Nr tomu  <b>02 DROGI</b>	Stadium:  <b>PROJEKT WYKONAWCZY</b>		
	Zamierzenie budowlane:  <b>Przebudowa ulicy Wolności w Brzegu</b>		
Branża:  <b>DROGOWA</b>	Temat opracowania:  <b><i>Przebudowa układu drogowego ulicy Wolności w Brzegu - REWIZJA 2</i></b>		
Stanowisko	Imię i nazwisko	Nr uprawnień	Podpis
Kierownik Pracowni / Projektant:	<b>mgr inż. Maciej Boberski</b>	<b>OPL/0753/PWOM/11</b>	
Projektant:	<b>mgr inż. Andrzej Kędra</b>	<b>OPL/0450/POOD/08</b>

Numer archiwalny <b>W/06/2015</b>	Data <b>05.2017</b>	Numer egzemplarza
--------------------------------------	------------------------	-------------------

**REWIZJA 2: Aktualizacja rozwiązań drogowych na połączeniu z ulicą Wyszyńskiego i ulicą Robotniczą**

Nr archiwalny: W/06/2015	Tytuł rysunku: PLAN SYTUACYJNY
Branża: drogowa	Tom: 02 DROGI
Skala: 1:250	Nr rysunku: 02/DR/1c
	Stadium: PW
	Data: 04.2017

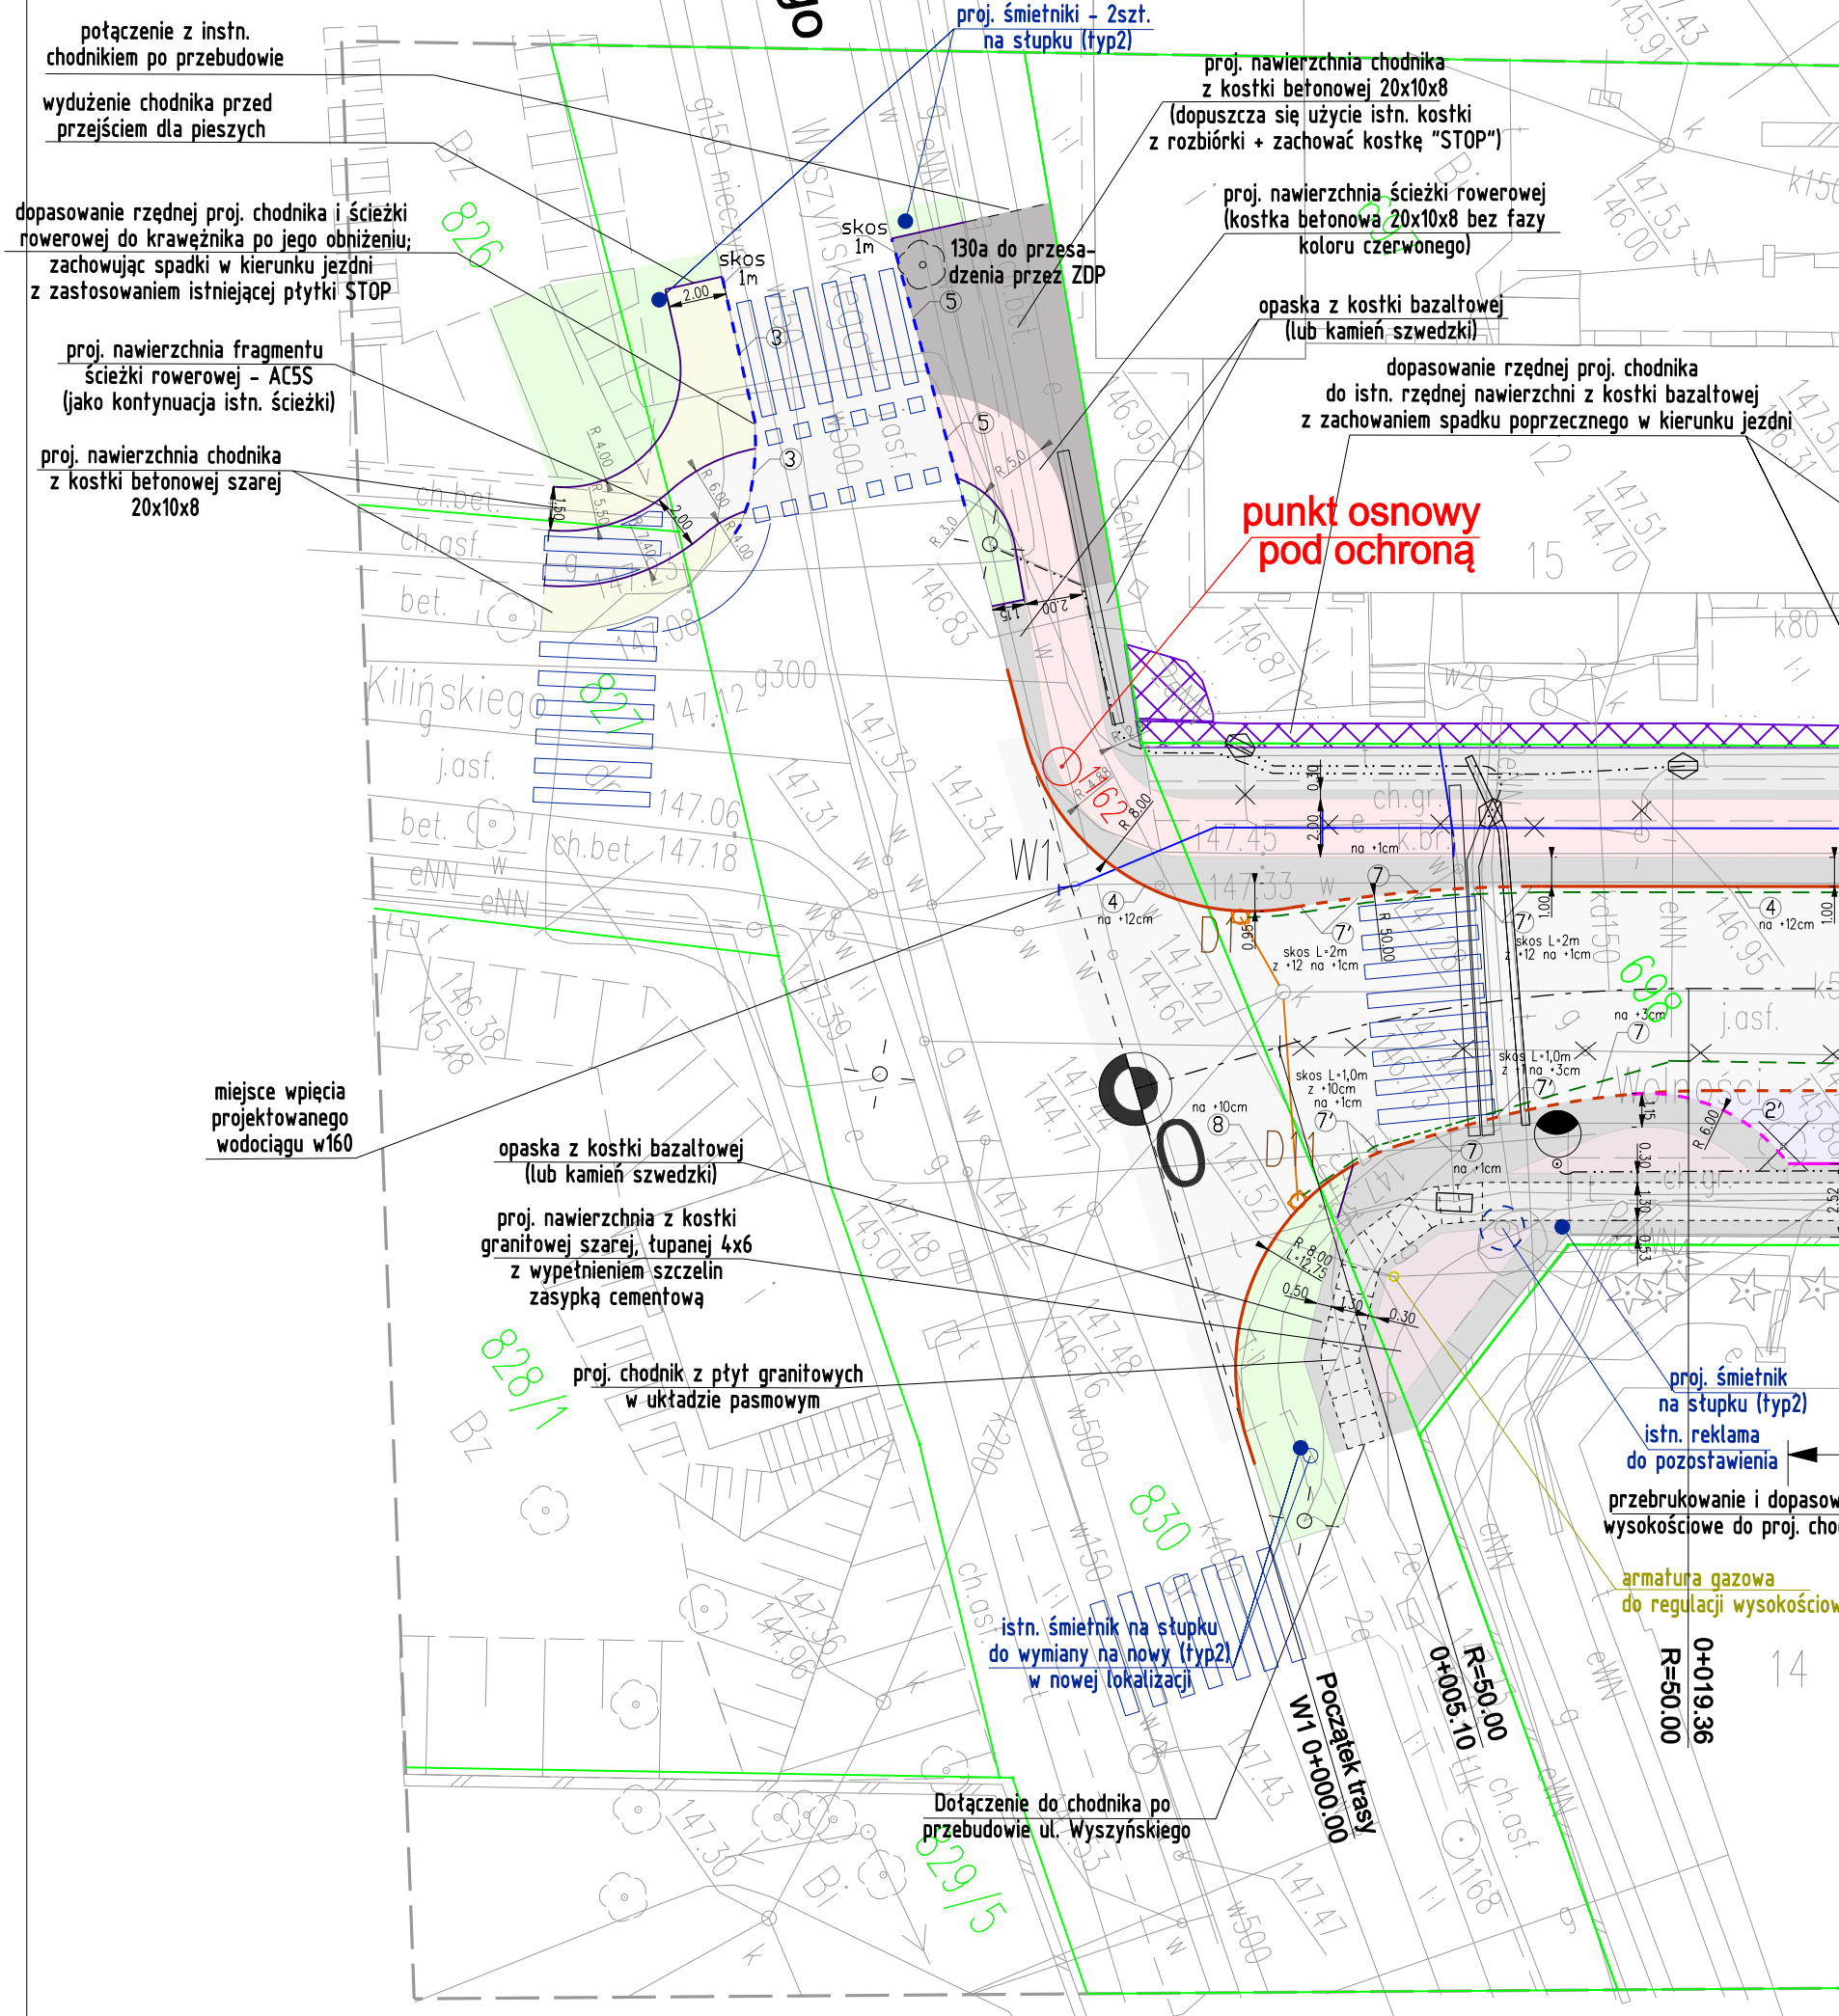
projektowane przełożenie krawężnika granitowego na tuku; ustawić nowy krawężnik kamienny (niski) na szerokości zjazdu (15x20) na +1cm; na zjeździe, w miejscu przecięcia zjazdu na szerokości chodnika obniżyć krawężnik o max 5cm względem teoretycznej ciągłości niwelety chodnika; kolejne 5cm różnicy z wysokości ustawionego krawężnika (uskoku w miejscu przecięcia chodnika zjazdem) zgubić nawierzchnią zjazdu kształtując go z promieniem wypukłym. Za chodnikiem krawędź nawierzchni zjazdu połączyć z istniejącą nawierzchnią ulicy Lechickiej wstawką z nawierzchni bitumicznej uszczelniając krawędzie z obu stron bitumiczną taśmą uszczelniającą 1x5cm

zwiększenie łuku do R=3m krawężnik nowy R=3m

utwardzenie terenu pod ścieżkę rowerową wzdłuż chodnika; układ warstw: chodnik w układzie pasmowym: płyta granitowa/kostka następnie betonowa kostka czerwona bez fazy/opaska z kostki bazaltowej/palisada betonowa (faktura płukana) Ciąg komunikacyjny jako kontynuacja rozwiązań projektowych z Projektu przebudowy ulicy Wolności

utwardzenie z kostki betonowej szarej bez fazy ograniczenie z obrzeży gr.8cm, L=29m (również w obszarze istn. ławek)

palisada betonowa L=23m (kolor grafit, faktura płukana)
